ობიექტი: საოფისე შენობა (კორექტირება)

"ტექნიკური რეგლამენტის მისაწვდომობის ეროვნული სტანდარტები"-ს საქართველოს მთავრობის 2020 წლის 4 დეკემბრის №732 დადგენილების შესაბამისობის ანალიზი.

ობიექტი: საოფისე შენობა

(შეთანხმებული პროექტის კორექტირება)

ნახაზი: სართულის გეგმა -2.80 ნიშნულზე
DRWG: მ. 1:150

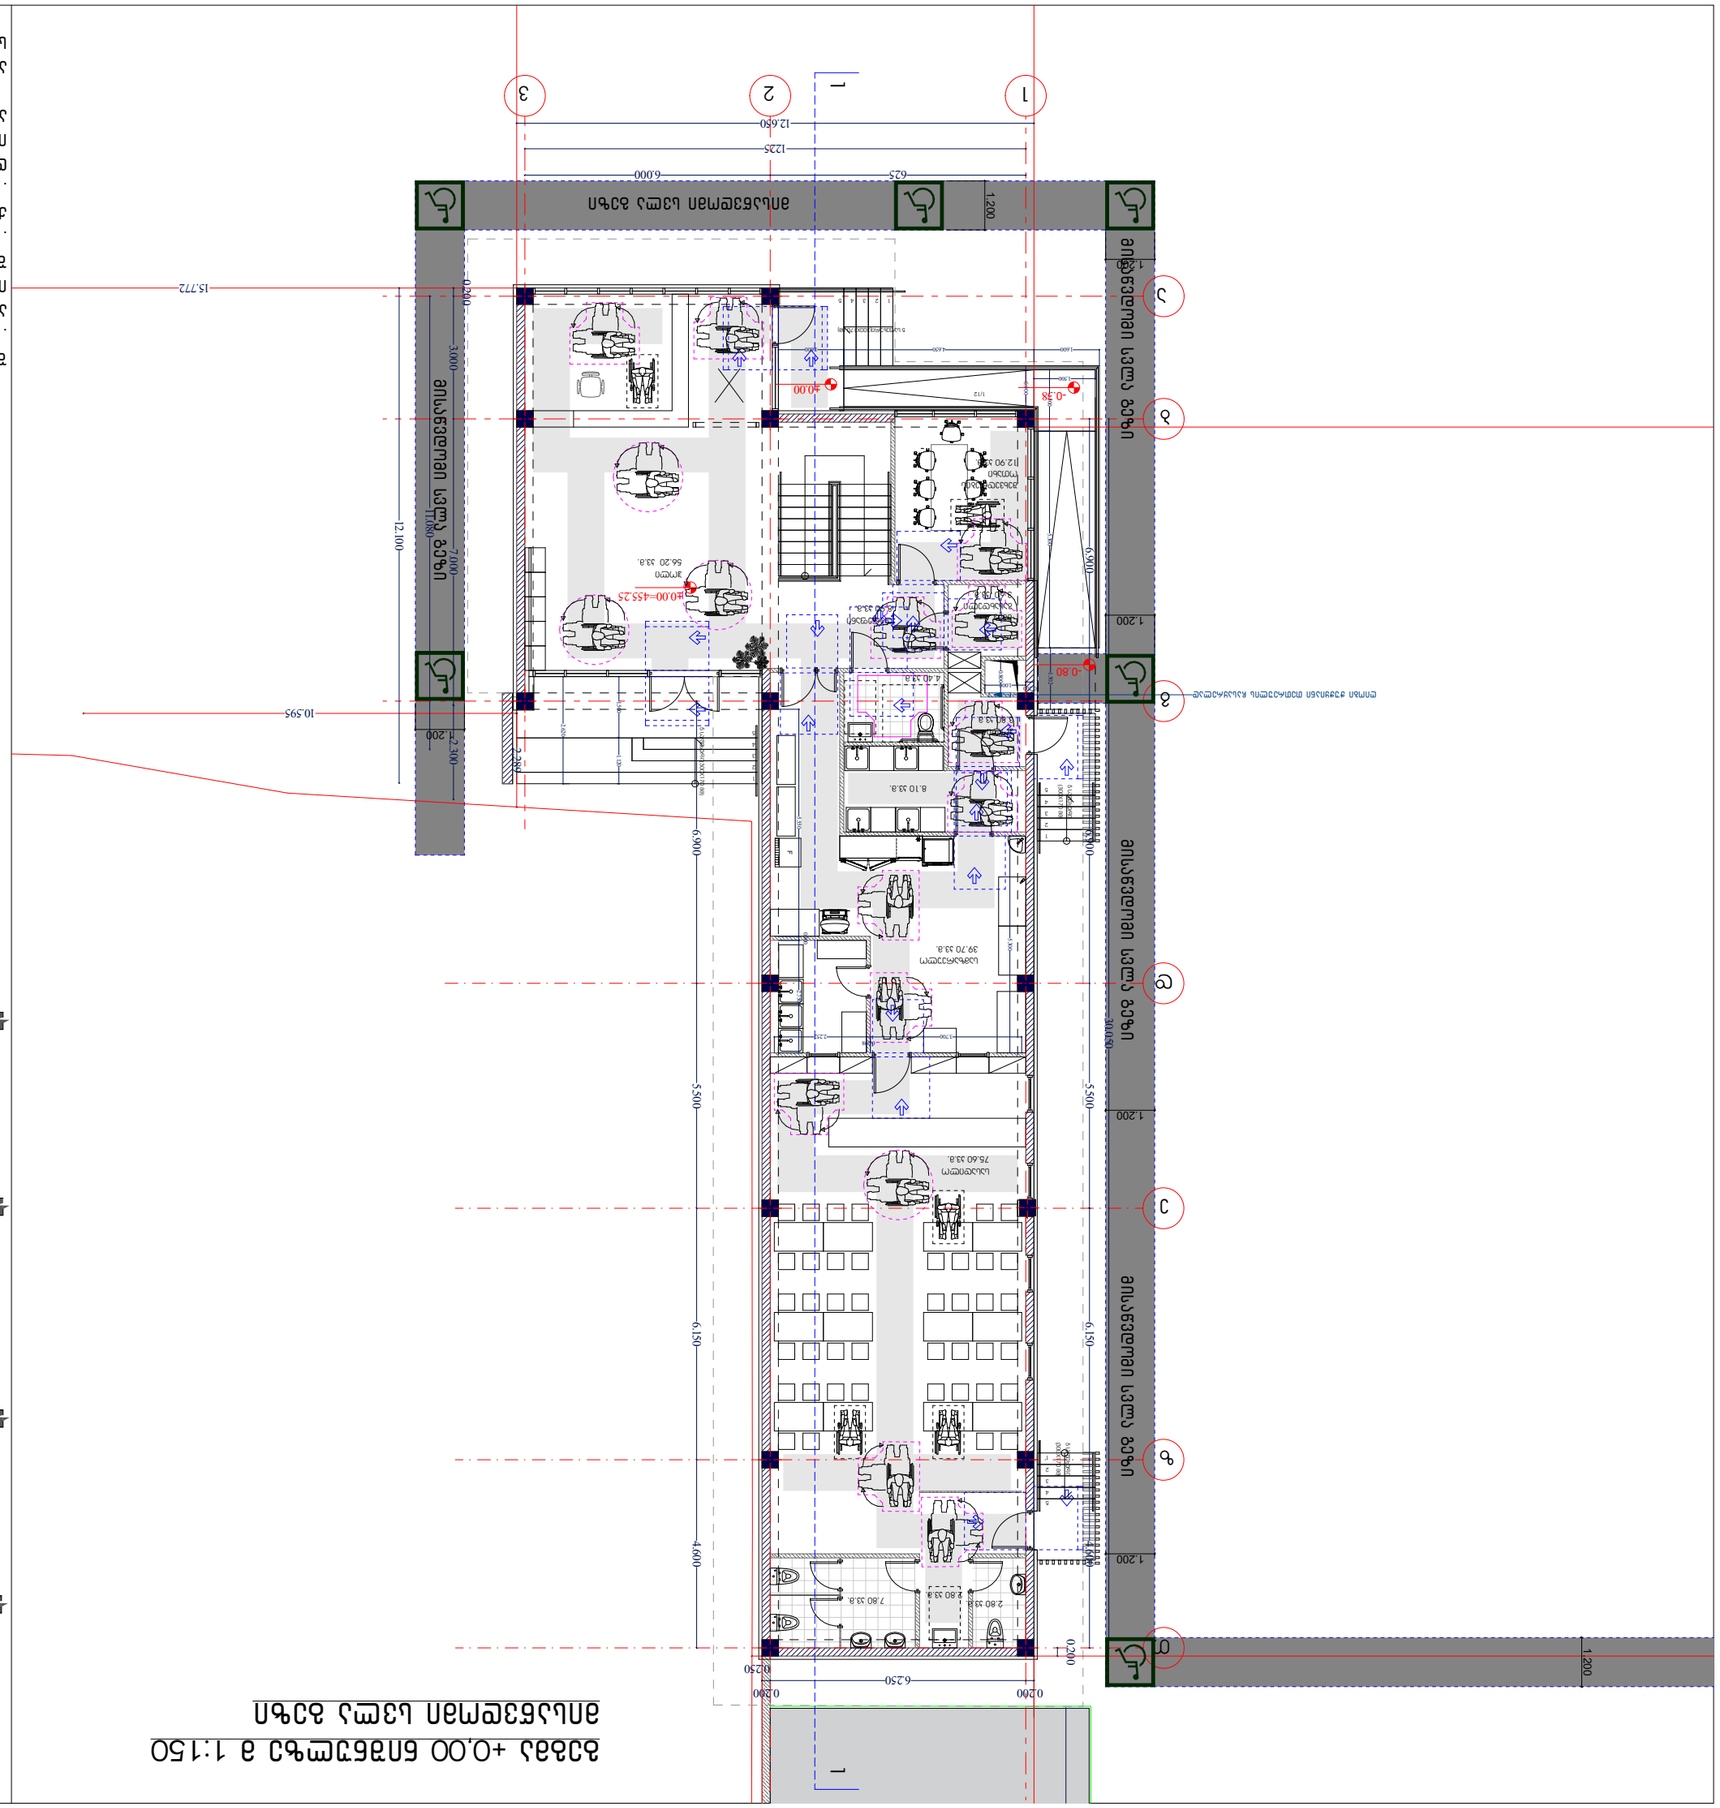
საპროექტო დოკუმენტაციის მიხედვით წარმოდგენილი საოფისე შენობა ექვემდებარება წესების 1104.4 ქვეთავის №1 გამონაკლისის მიხედვით დაშვებას,რომელიც გულისხმობს, რომ "მისაწვდომი სვლა გეზი არ სჭირდება სართულებს და ანტრესოლებს, რომელთა საერთო ფართობი არ აღემატება 280 მ2-ს და რომლებიც მდებარეობს მისაწვდომის ზემოთ ან ქვემოთ.
